OGGETTO: Trasmissione del contributo di competenza (risposta al prot. AdF n. 2532/24 del 31/01/2024). [ID: 10844] Parere regionale ex art. 63 L.R. 10/2010 nell'ambito del procedimento di VIA statale PNIEC-PNRR. Progetto per la realizzazione di un impianto per la produzione di energia elettrica da fonte eolica, costituito da 6 aerogeneratori della potenza complessiva di 37,2 MW, un sistema di accumulo da 25 MW e relative opere connesse in località "Rempillo" nel comune di Pitigliano (GR). Proponente: Sorgenia Renewables S.r.l. Richiesta contributi istruttori

OGGETTO: [ID: 10844] Parere regionale ex art. 63 L.R. 10/2010 nell'ambito del procedimento di VIA statale PNIEC-PNRR. Progetto per la realizzazione di un impianto per la produzione di energia elettrica da fonte eolica, costituito da 6 aerogeneratori della potenza complessiva di 37,2 MW, un sistema di accumulo da 25 MW e relative opere connesse in località "Rempillo" nel comune di Pitigliano (GR). Proponente: Sorgenia Renewables S.r.l
Contributi

Oggetto: [ID: 10844] Parere regionale ex art. 63 L.R. 10/2010 nell'ambito del procedimento di VIA statale PNIEC-PNRR. Progetto per la realizzazione di un impianto per la produzione di e

Figura 2: posizione di aerogeneratori (in colore **fucsia**), postazioni di misura del rumore residuo (in colore **verde**) e alcuni ricettori (in colore **blu**).

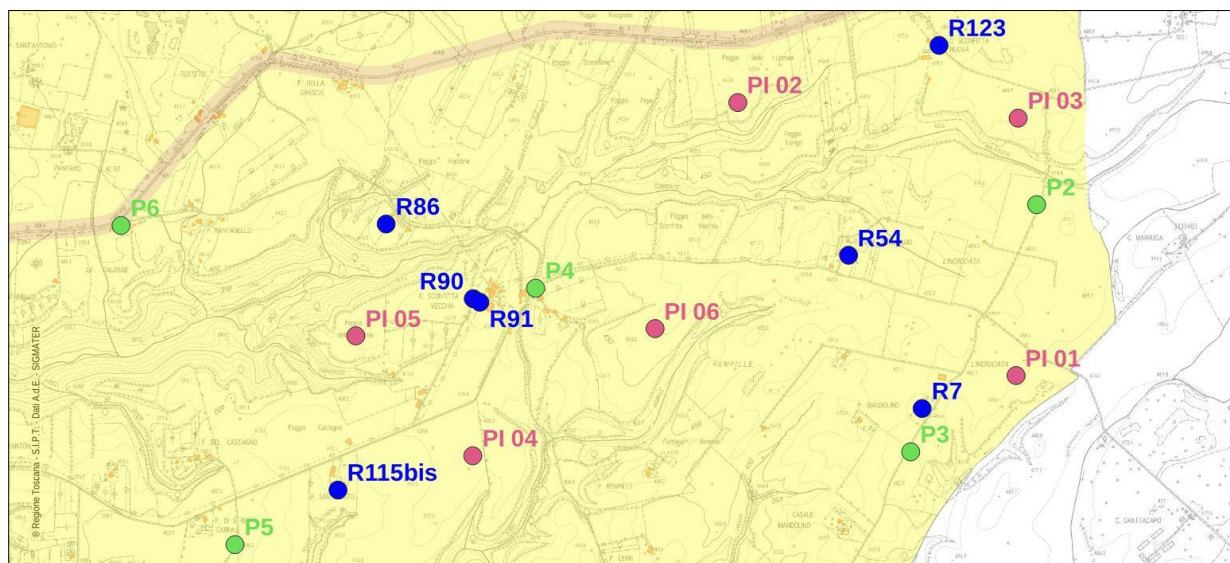
- nelle planimetrie fornite non è possibile leggere la numerazione dei ricettori individuati; i ricettori riportati nella tabella a pag. 14 del documento “Valutazione di impatto acustico previsionale” sono stati individuati da ARPAT grazie al Foglio e alla particella catastale;
